関原発第139号
2022年6月13日

高浜発電所原子炉施設保安規定変更認可申請書の補正について

高浜発電所原子炉施設保安規定変更認可申請書の補正内容

高浜発電所原子炉施設保安規定変更前後比較表（第 次改正）

図 1 2 1 原子力防災組織図

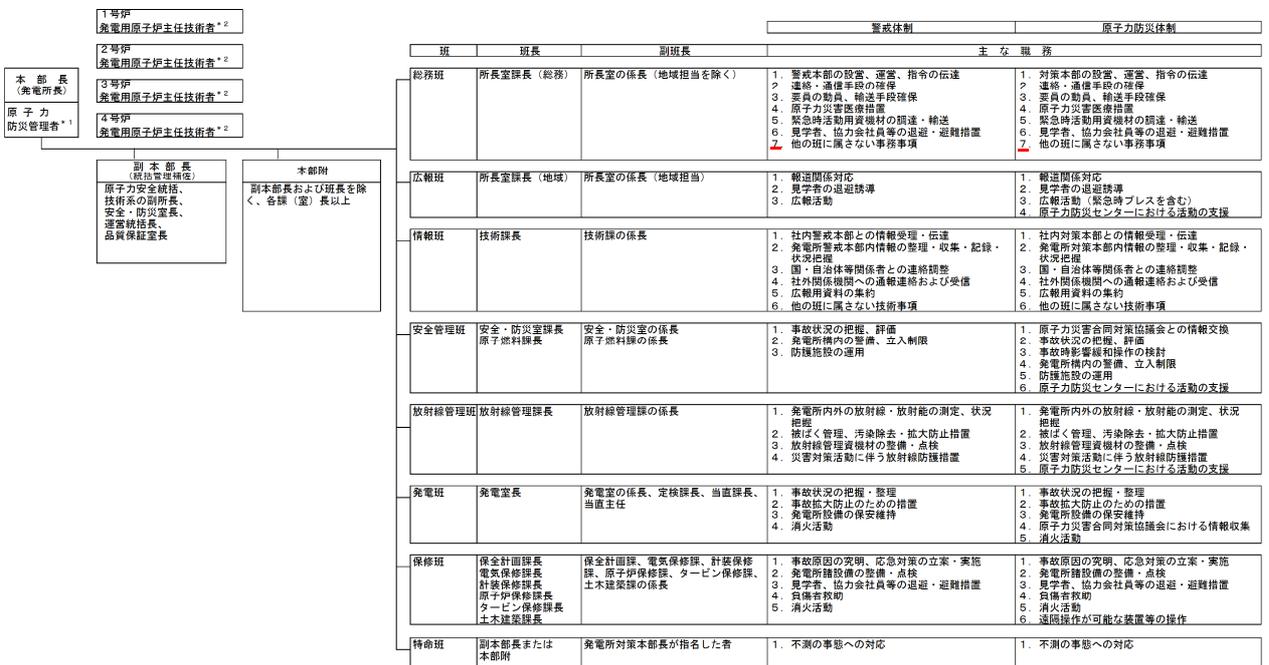
理由 職務分担見直しに伴う変更
